L'enquête publique a porté sur le **projet d'élaboration du plan local d'urbanisme (PLU) de la commune d'HEILIGENBERG**.

Mémoire en réponse de la commune :

Projet PLU 2025

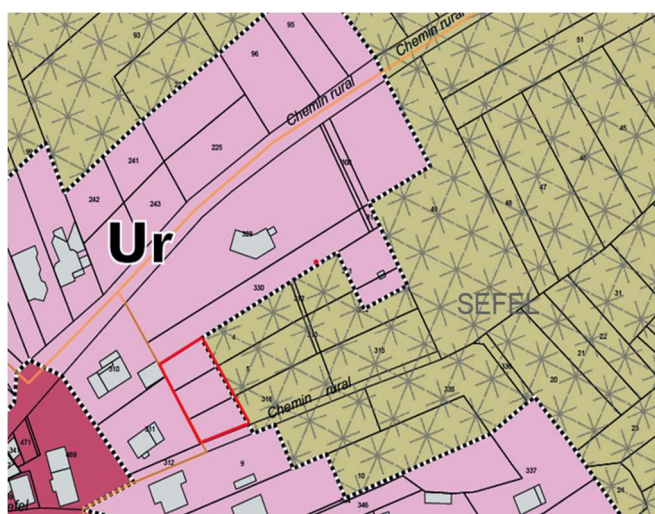
Le précédent PLU (2019) incluait, dans la zone urbaine (constructible), et faisant partie de leur propriété, une bande de terrain (à cheval sur 3 parcelles) (entourée de rouge sur l'extrait de plan ci-dessous). Cette bande de terrain est reclassée en secteur Ab (agricole support de biodiversité) inconstructible dans le projet de nouveau PLU.

Les époux H. demandent donc que cette bande de terrain retrouve son classement de 2019.

Réponse de la Commune : *M. et Mme H. ont actuellement obtenu récemment une autorisation d'urbanisme pour le secteur concerné par sa requête. Nous prenons le point qui sera soumis à la commission du conseil municipal et le cas échéant, une modification au projet pourrait éventuellement être apportée.*

Projet de PLU 2025

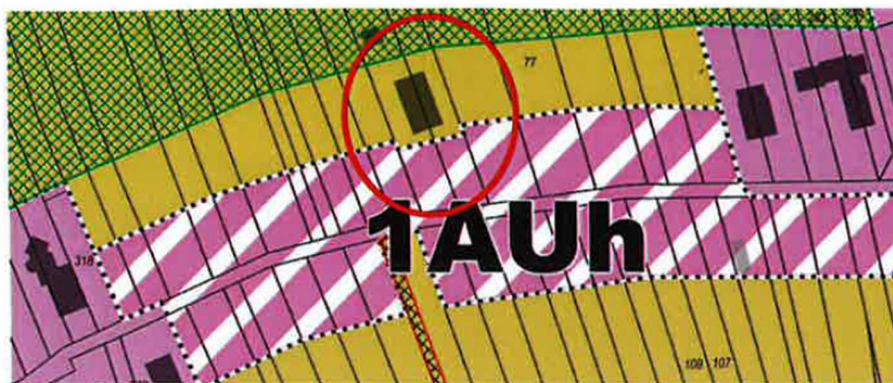
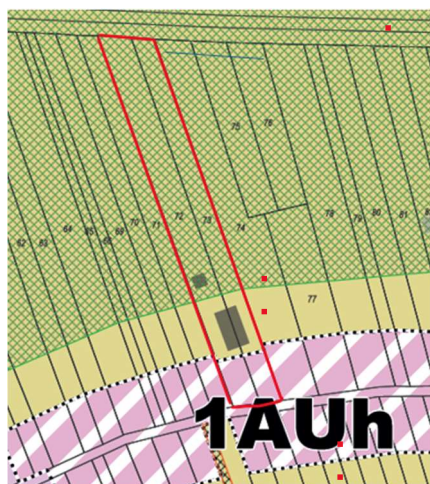
Le projet de PLU, objet de la présente enquête publique, prévoit que seule une petite partie (5 ares environ) de ce terrain est en zone Ur (supportant actuellement un petit chalet), ce qui est insuffisant pour construire une maison, du fait notamment des règles de recul imposées par le projet de règlement.

Le reste du terrain est classé en zone Nb (inconstructible) par le projet de PLU, ce que conteste la famille M.

Maître J.L. s'étonne notamment du classement, en zone constructible, de la parcelle voisine à l'est (n°49) (champ exploité à titre agricole) pour une partie en bordure de la rue, alors qu'elle ne dispose pas des mêmes atouts (fossé séparant la parcelle de la route, par exemple) que le terrain de son client.

Il invoque en conséquence une erreur manifeste d'appréciation pour le classement de ce terrain, et demande le classement en secteur Ur.

Réponse de la Commune : *Nous avons bien reçu le mémoire de M. J.L. représentant la famille M. Ces derniers avaient obtenu un permis pour édifier un bâtiment à usage de loisir sur ce terrain.*

Afin de ne pas stériliser l'évolution de ce bâtiment, nous avons souhaité donner un périmètre constructible autour de ce bâtiment. Il est à noter que le préfet considère ce secteur comme situé en dehors des Parties Actuellement Urbanisées. Le développement de l'urbanisme pourrait donc relever de l'extension et la surface pourrait éventuellement être déduite de la zone 1AUh.
